三菱ホイスト

No. 855-0198

走快停HU形ホイスト用制御箱変更の件

件名	走快停 HU 形ホイスト用 制御箱の変更	発行日付	2001 年 12 月 6 日	周知対象区分
		三菱電機ホイスト株式会社 福岡市西区今宿東 1-1-1 〒819-0192 TEL 092-805-3400		SC

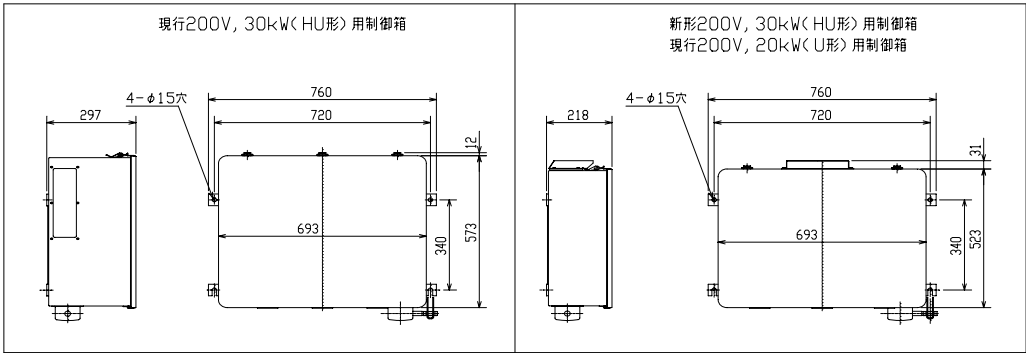
1-1 制御箱内部構造の変更

現行20kW用制御箱と可能な限り内部構造を共用化。

1-2 制御箱外形寸法の変更

現行20kW用制御箱と同一とし、小型化。〔下図参照下さい〕
